Trámite: 25-INT. Licencia Ambiental

Referencia: Expediente: LAV0033-00-2016

Asunto: Comunicación Resolución No. 865 del 18 de mayo de 2021

“Por la cual se resuelven unos recursos de reposición presentados en contra de la Resolución 1326 del 05 de agosto de 2020”

Figura 2 Drenajes sencillos y torres del municipio de Cachipay en el departamento de Cundinamarca

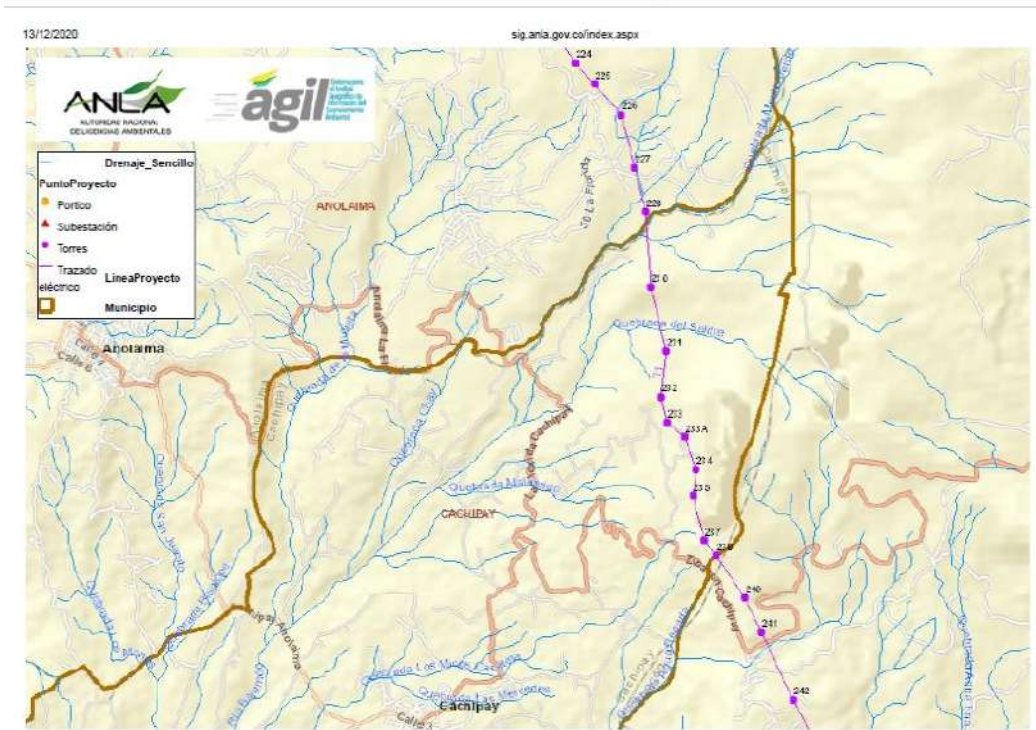
Así mismo, con el fin de verificar nuevamente que ninguna de las nueve (9) torres proyectadas en el municipio de Cachipay (230, 231, 232, 233, 233 A, 234, 235, 237 y 238) se encontrará dentro de la ronda de los 30 metros establecida en el Artículo 83 del literal d) del Decreto Ley 2811 de 1974, se revisó la información cartográfica del proyecto en la plataforma AGIL de ANLA, donde se observó lo siguiente:

Figura 8. Sitio de Torre 287 línea de transmisión Norte – Nueva Esperanza
Fuente: Ortofotos LIDAR 2015 extraídas de ARCGIS

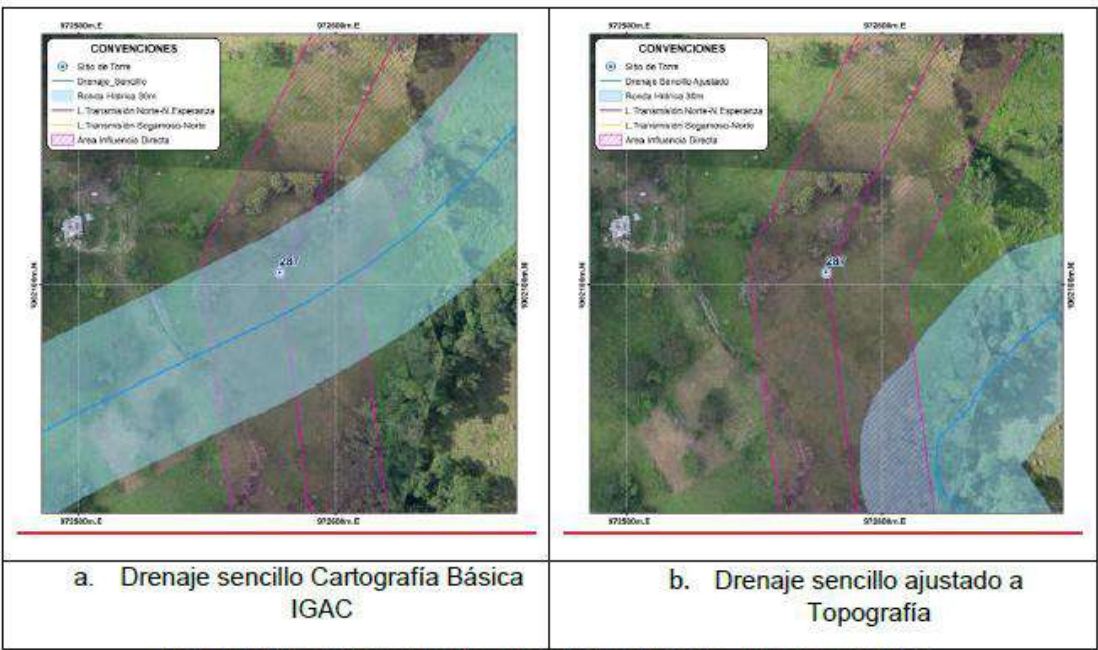
De acuerdo con la Tabla 16 de la Resolución 1326 de 2020 (página 68) no se da aprobación del sitio de torre 287 debido a su ubicación en la ronda de 30 m de un drenaje sencillo. En la Figura 8 se presenta la salida gráfica de la GDB. En esta se presenta un trazado recto de un drenaje sencillo (línea azul), que según se evidencia en la imagen, no corresponde con las características de un drenaje (morfología, vegetación asociada):

Figura 12. Sitio de Torre 260 línea de transmisión Norte – Nueva Esperanza
Fuente: Ortofotos LIDAR 2015 extraídas de PLS-CADD

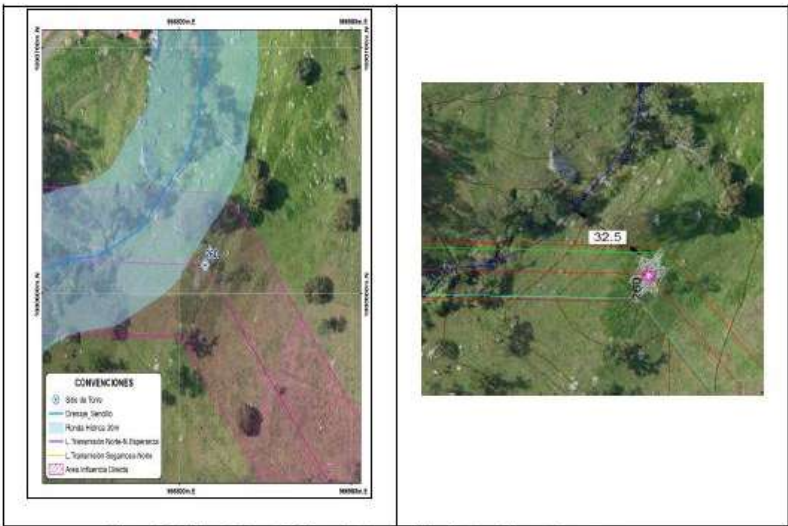
Sin embargo, como se evidencia en la Figura 12, la morfología de la quebrada es diferente y con el trazado real (ver topografía y cobertura asociada) el sitio de torre respeta su zona de ronda. Esto principalmente ocurre por la escala que maneja el visor de AGIL (1:25000), lo que genera inexactitud en la distancia medida. En ese sentido se aclara que la ubicación de la torre 260 está cumpliendo con las distancias de ronda de protección de 30 metros a drenajes según lo establecido en el literal d) del artículo 83 del Decreto Ley 2811 de 1974:

Figura 22. Sitio de Torre 19 línea de transmisión Norte – Nueva Esperanza
Fuente: Ortofotos LIDAR 2015 extraídas de ARCGIS

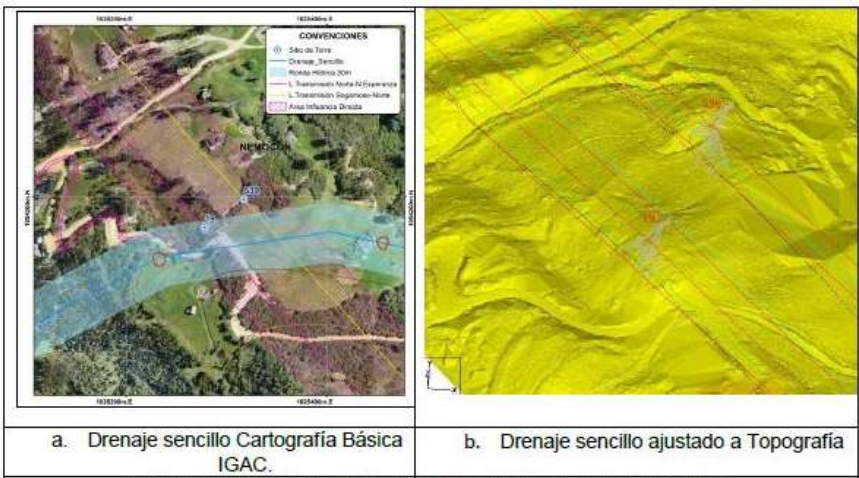
Por otro lado, con la verificación con las imágenes LIDAR realizadas para el proyecto, se evidencia el trazo real del drenaje, el cual está localizado hacia el noroeste de la torre en un sentido SE-NW, lo cual es coincidente con la topografía del terreno. De igual manera, lo que se evidencia por parte del Visor AGIL de la ANLA, corresponde a una vía de acceso en el predio, por lo tanto, es pertinente aclarar que la torre 19 está cumpliendo con las distancias de ronda de protección de 30 metros a drenajes según lo establecido en el literal d) del artículo 83 del Decreto Ley 2811 de 1974, como se observa en la Figura 22.

Figura 35. Sitio de Torre 60 línea de transmisión Sogamoso – Norte
Fuente: Ortofotos LIDAR 2015 extraídas de ARCGIS

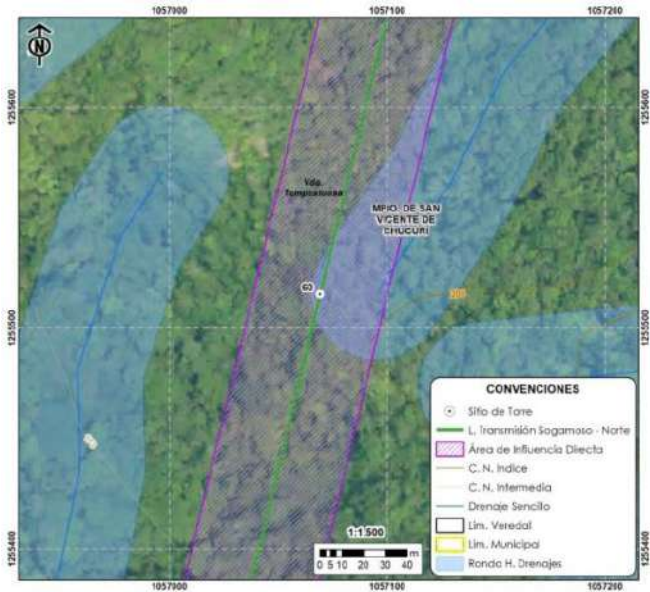
De acuerdo con la Tabla 16 de la Resolución 1326 de 2020 (Pág. 68) no se da la aprobación del sitio de torre 60 debido a su ubicación dentro de la ronda de 30 m de un drenaje sencillo, como se observa en la Figura 35.

Figura 4 Distancia de la Torre 60 al drenaje sencillo

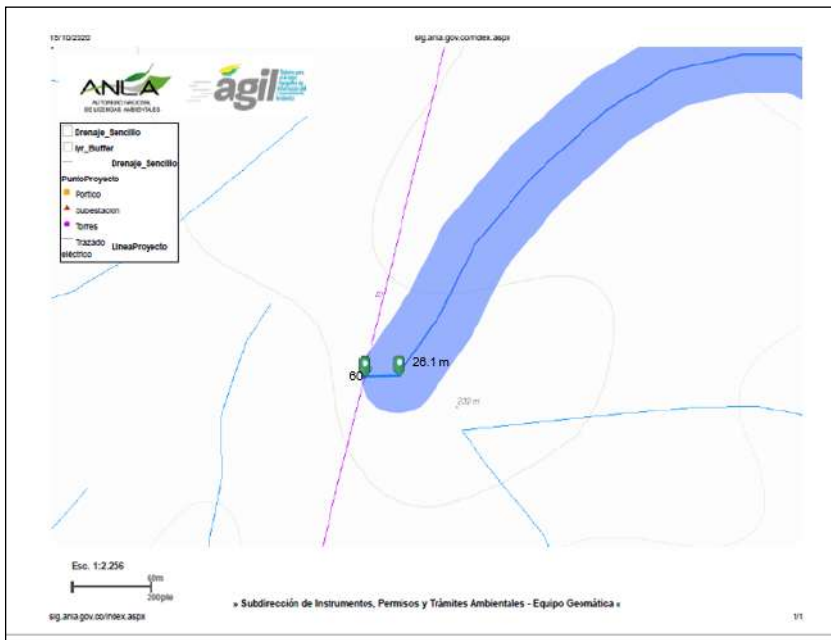
La torre 60 se encuentra dentro de la ronda hídrica de los 30.0 m y a 26.1 m del drenaje sencillo, como se muestra en la siguiente figura:

Figura 5 Distancia de la Torre 219 A al drenaje doble río Quiratá

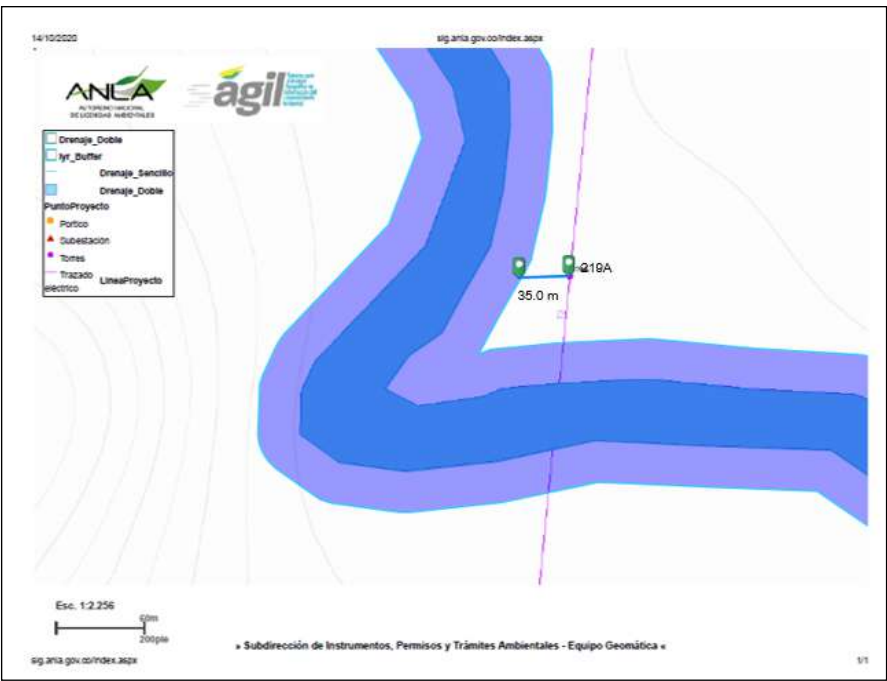
La torre 219A se encuentra a 36.5 m de la ronda hídrica y a 66.5 m del drenaje doble denominado río Quiratá, como se muestra en la siguiente figura.

Figura 7 Distancia de la Torre 277 al drenaje sencillo

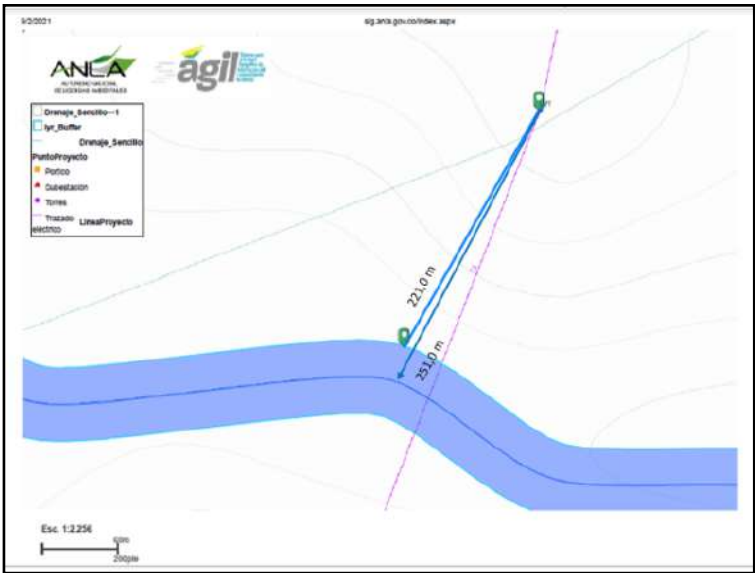
La torre 277 se encuentra a 221,0 m de la ronda hídrica y a 251,0 m del drenaje sencillo, como se muestra en la siguiente figura:

Figura 8 Distancia de la Torre 321 al drenaje sencillo

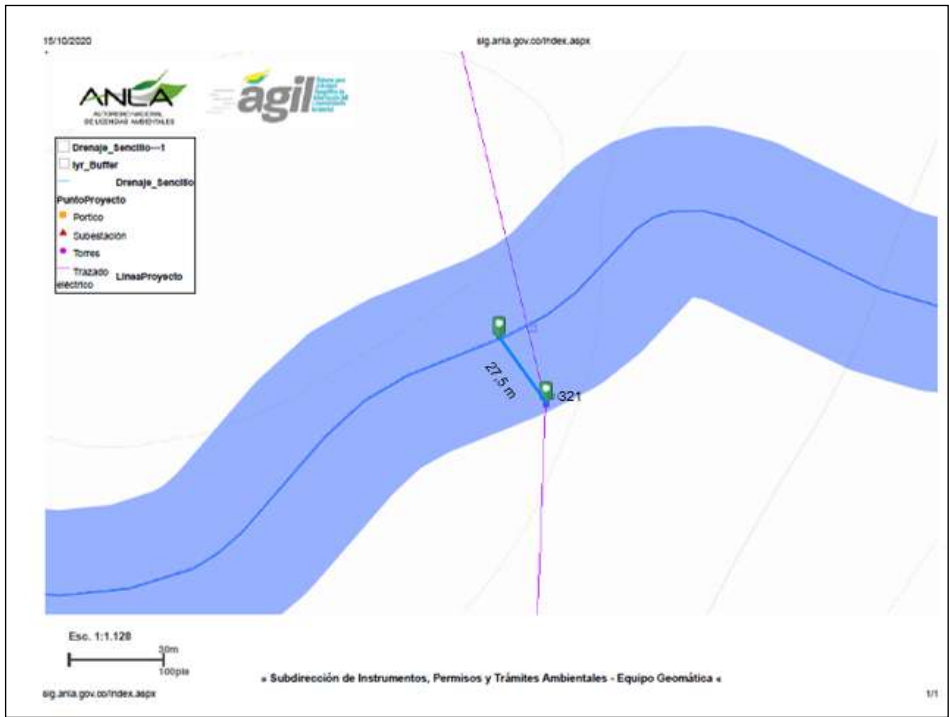
La torre 321 se encuentra dentro de la ronda hídrica de los 30 m, a 27,5 m del drenaje sencillo, como se muestra en la siguiente figura:

Figura 14 Distancia de la Torre 255G al drenaje sencillo

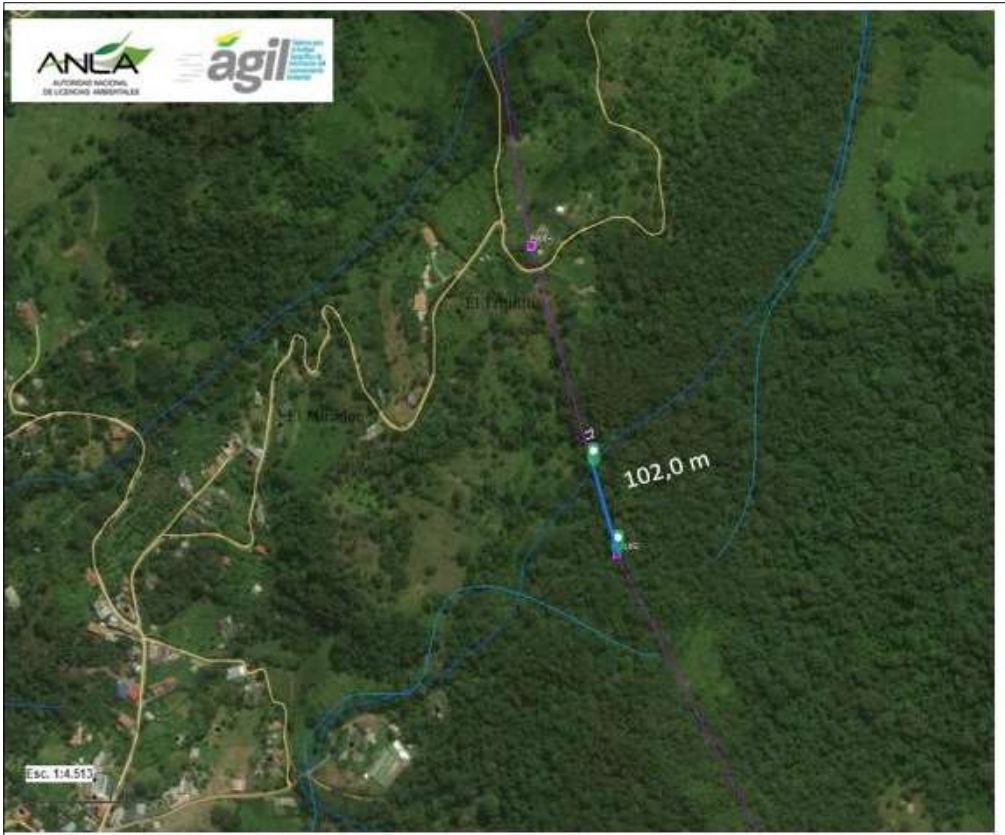
La torre 255G se encuentra a 102,0 m del drenaje sencillo de acuerdo con el geoservicio del IGAC a escala 1:25:000, como se muestra en la siguiente figura:

Figura 17 Distancia de la Torre 120 al manantial más cercano del área de influencia

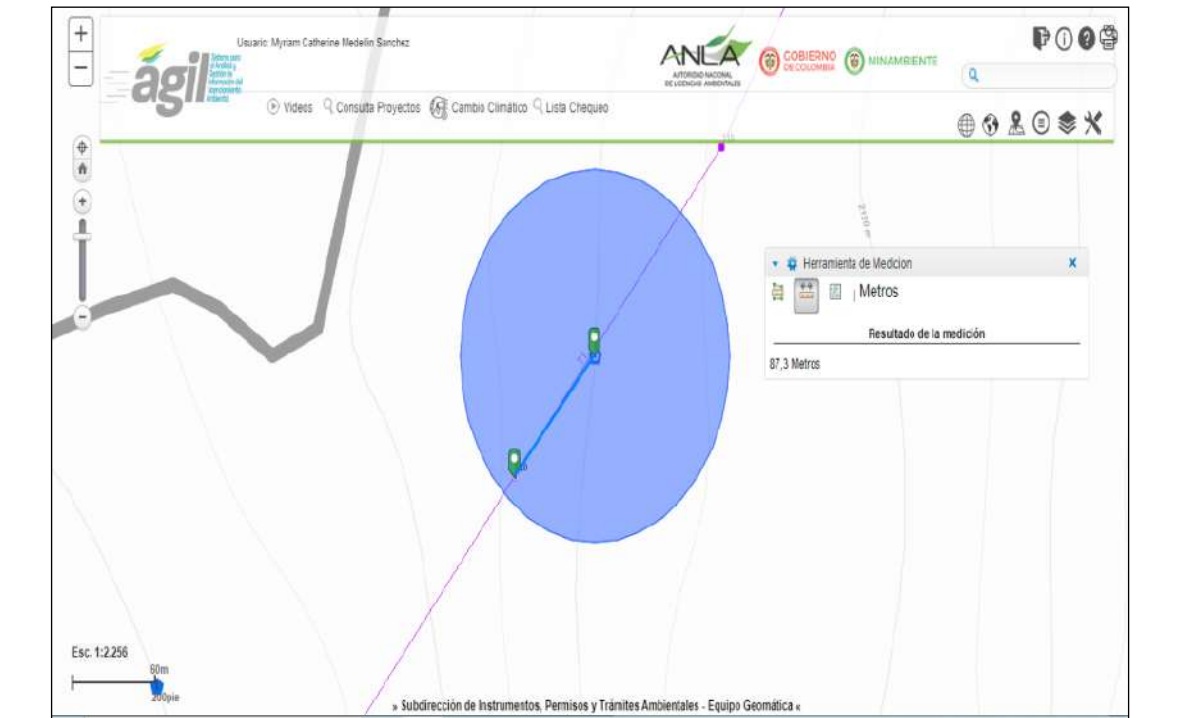
La torre 120 localizada en la vereda Monte Dulce del municipio de Supatá en el departamento de Cundinamarca (coordenadas Este: 985943 y Norte: 1052200), se encuentra aproximadamente a 87,3 m del manantial y dentro de la ronda hídrica de los 100m, como se muestra en la siguiente figura:

Figura 18 Distancia de la Torre 149 al manantial más cercano del área de influencia

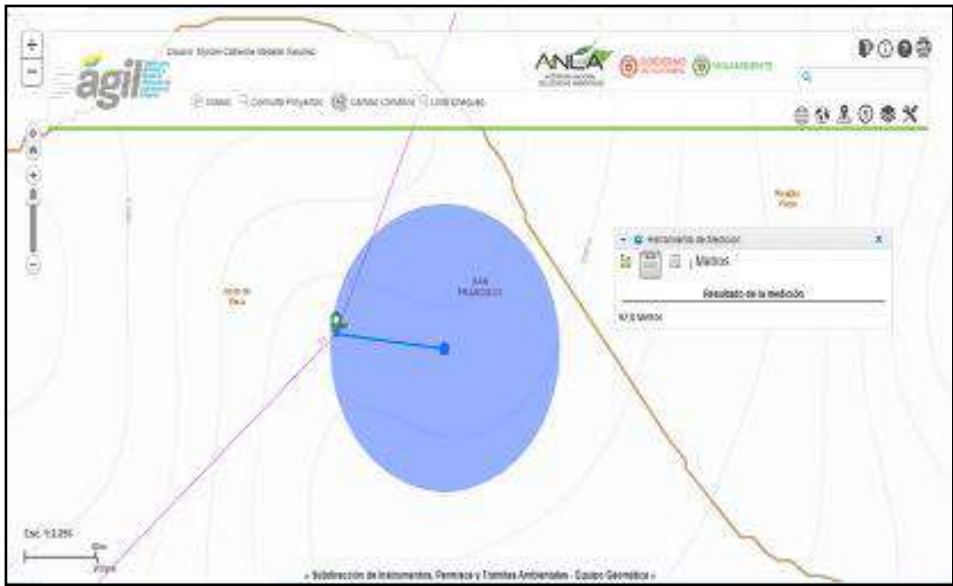
La torre 149 localizada en la vereda Juan de Vera del municipio de San Francisco en el departamento de Cundinamarca (coordenadas Este: 979535 y Norte: 1040035), se encuentra aproximadamente a 92.8 m del manantial y dentro de la ronda hídrica de los 100m, como se muestra en la siguiente figura:

Figura 20 Distancia de la Torre 151 al manantial más cercano del área de influencia

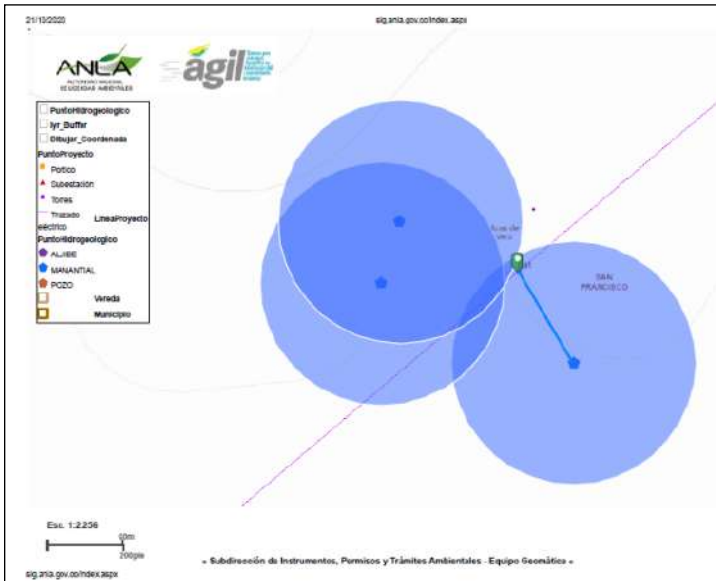
de tres (3) manantiales, esta torre solo se encuentra aproximadamente a 87,3 m del uno de los manantiales y dentro de la ronda hídrica de los 100m, como se muestra en la siguiente figura:

Figura 21 Distancia de la Torre 152 al manantial más cercano del área de influencia

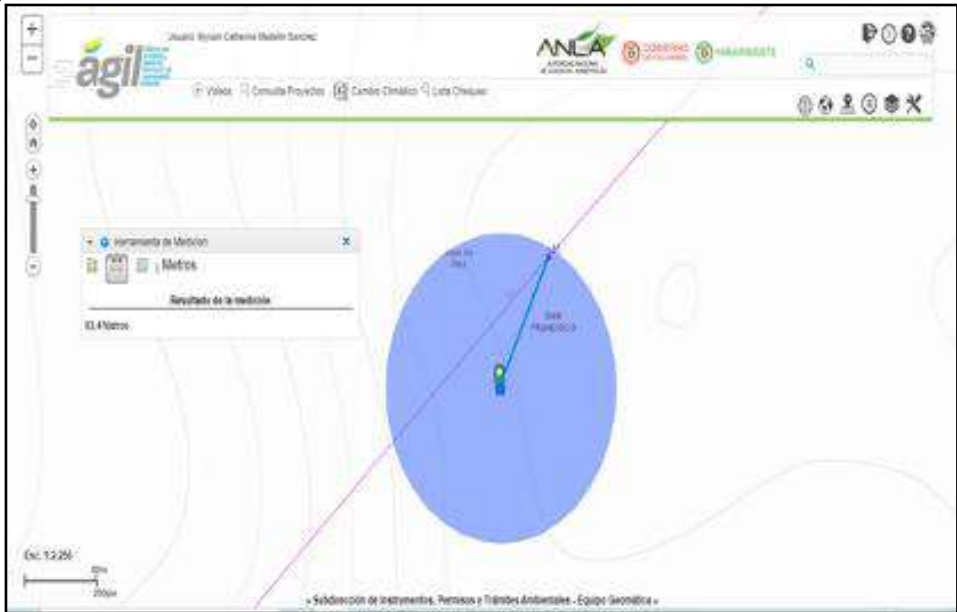
La torre 152 localizada en la vereda Juan de Vera del municipio de San Francisco en el departamento de Cundinamarca (coordenadas Este: 978217 y Norte: 1038922), se encuentra aproximadamente a 93.4 m del manantial y dentro de la ronda hídrica de los 100m, como se muestra en la siguiente figura:

Figura 23 Distancia de la Torre 161 al manantial más cercano del área de influencia

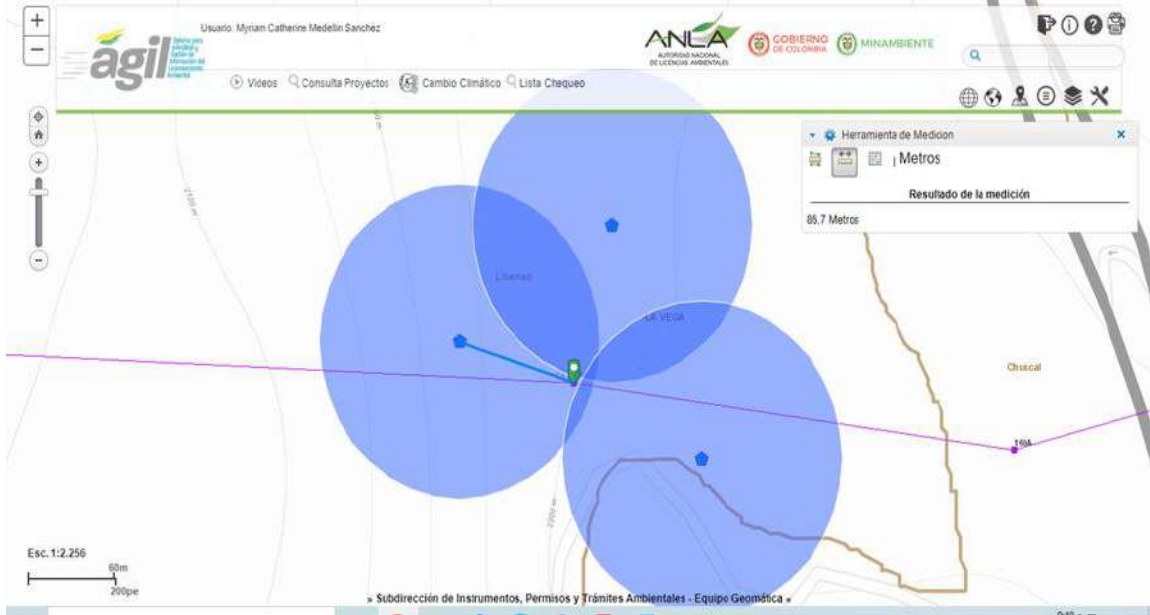
La torre 161 localizada en la vereda Libertad del municipio de La Vega en el departamento de Cundinamarca (coordenadas Este: 974044 y Norte:1037819), si bien la torre se encuentra rodeada de tres (3) manantiales, esta torre solo se encuentra aproximadamente a 86,3 m de uno de los manantiales y dentro de la ronda hídrica de los 100m, como se muestra en la siguiente figura:

Figura 25 Distancia de la Torre 210 al manantial más cercano del área de influencia

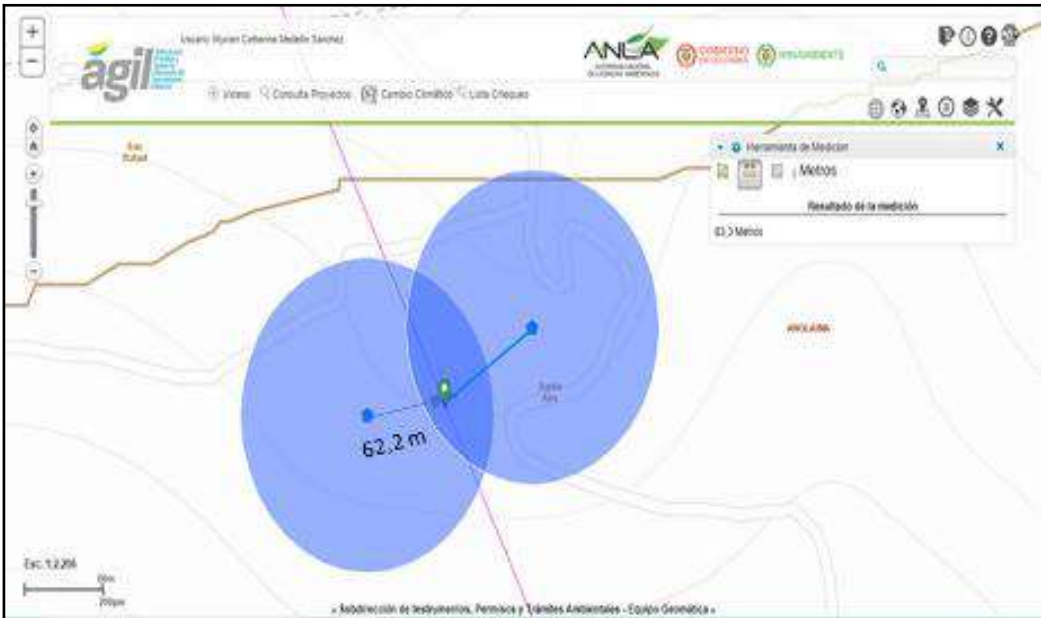
La torre 210 localizada en la vereda Santa Ana del municipio de Anolaima en el departamento de Cundinamarca (coordenadas Este: 958986 y Norte: 1026294), se encuentra rodeada de dos (2) manantiales, esta torre se encuentra aproximadamente a 83,3 m del primero manantial y a 62,2 m del segundo y dentro de la ronda hídrica de los 100m, como se muestra en las siguientes figuras:

Figura 27 Distancia de la Torre 237 al manantial más cercano del área de influencia

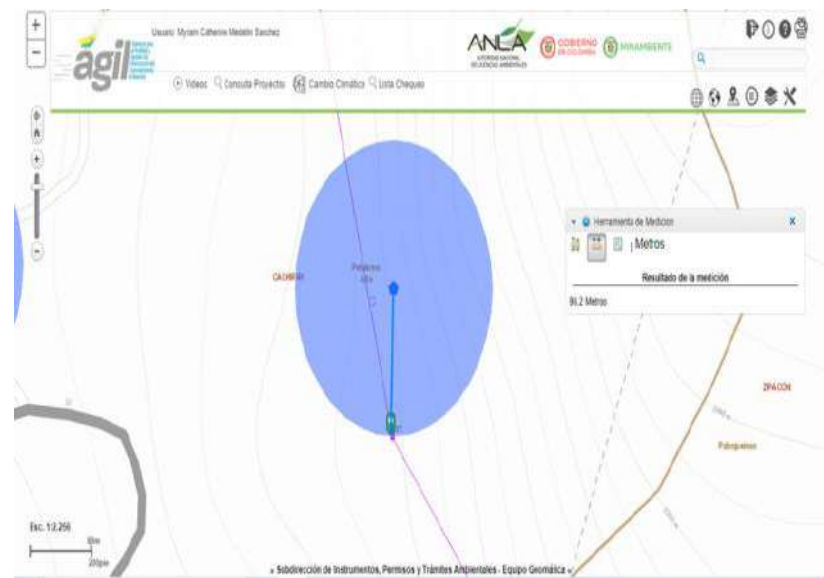
La torre 237 localizada en la vereda Petaluma Alta del municipio de Cachipay en el departamento de Cundinamarca (coordenadas Este: 962819 y Norte: 1016472), se encuentra aproximadamente a 98,2 m del manantial y dentro de la ronda hídrica de los 100m, como se muestra en la siguiente figura:
